**DODATEK č.1 ke SMLouvĚ O DÍLO**

**Dodatek č. 1 ke Smlouvě o dílo****„LC Habrový potok – stav. úpravy, LC K Bezům, LC V Kanále-opravy“.****I.****Úvodní ustanovení**

# ZMĚNOVÝ LIST STAVBY

**Věc: Změna vzorového příčného řezu v místě výměny kce vozovky „LC Habrový  
potok“, SoD č. S921/2017/111, 841/DAIU/051/17**

# LC HABROVÝ POTOK

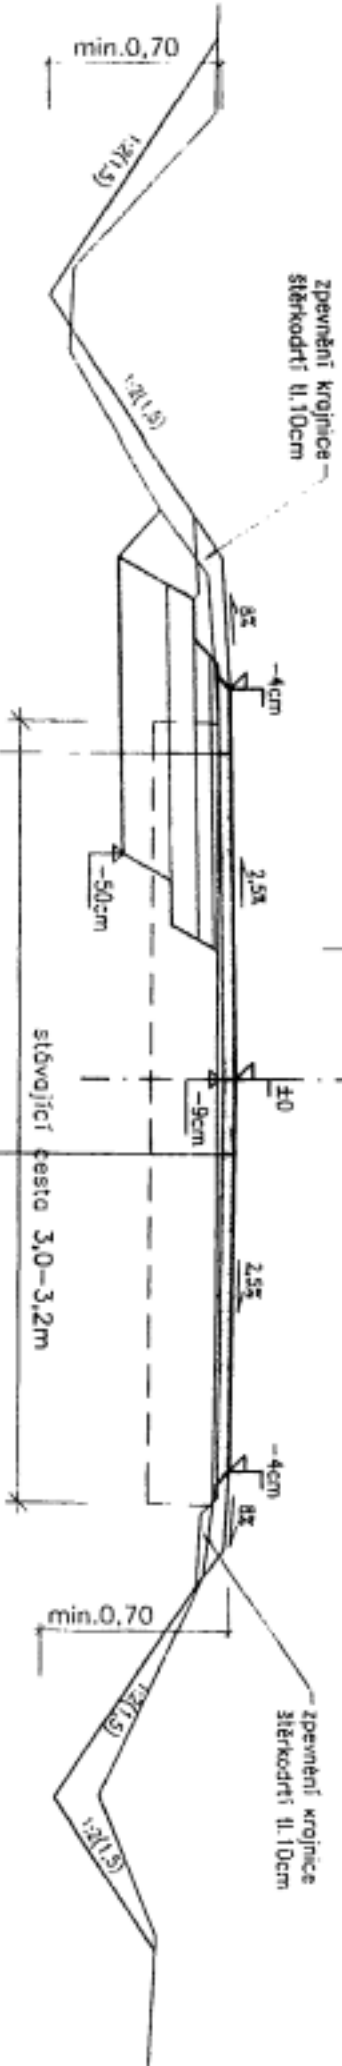
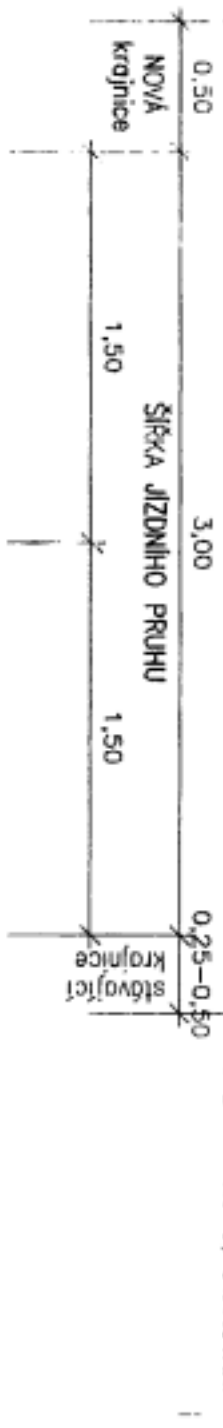
- Změna vzorového příčného řezu v místě výměny konstrukce vozovky
- Osazení směrových sloupků při vyústění LC na silnice

- Po prohlídce stavby a provedení sond bylo zjištěno, že rozsah ploch výměny konstrukce je větší než předpokládá PD. Stávající podkladní vrstvy ŠD mají tl.cca 200mm. Zhotovitel navrhuje pomístnou výměnu konstrukce v max.tl.400mm dle návrhu upraveného Vzorového řezu. Tím by bylo možné zvětšit plochu výměny konstrukce s daným množstvím ŠD.
- Dle požadavku Policie ČR,dopravního inspektorátu na vymezení účelové komunikace směrými sloupky Z11g (2x 2 ks) při vyústění na silniciIII/2367 (ZÚ) a silnici II/236 (KÚ) - opomenutí VV

Po provedení prohlídky stavby za účasti objednatele a provedení sond jsme zjistili, že rozsah ploch výměny kce. vozovky je větší než bylo počítáno v PD. Stávající podkladní vrstvy ŠD mají tl. cca 200 mm. Proto bychom vyměňovali konstrukci v max. tloušťce 400 mm, viz. zaslaný návrh upraveného Vzorového řezu. Tím bychom mohli zvětšit plochu výměny kce. bez navýšení nákladů.

S NAUŘENÝM ŘEŠENÍM SOUHLASÍM

## VÝMĚNA KONSTRUKCE VOZOVKY

asfaltový beton	ACD 11 +	50 mm
spojovací posilky PS, EMK do 0,8 kg/m <sup>2</sup>		
vyrovnávka z asf. betonu	ACD B(11)	prům. 40 mm
spojovací posilky PS, EMK do 0,8 kg/m <sup>2</sup>		
ostřelový beton - podkl. vrstva ACp 16 +		50 mm
štěrkodrt 3-63mm	SDA	150 mm
štěrkodrt 0-125mm	SDA	250 mm
zhuštiněná zeminí písek Eodf.2 = min. 30MPa		
celkem		550 mm
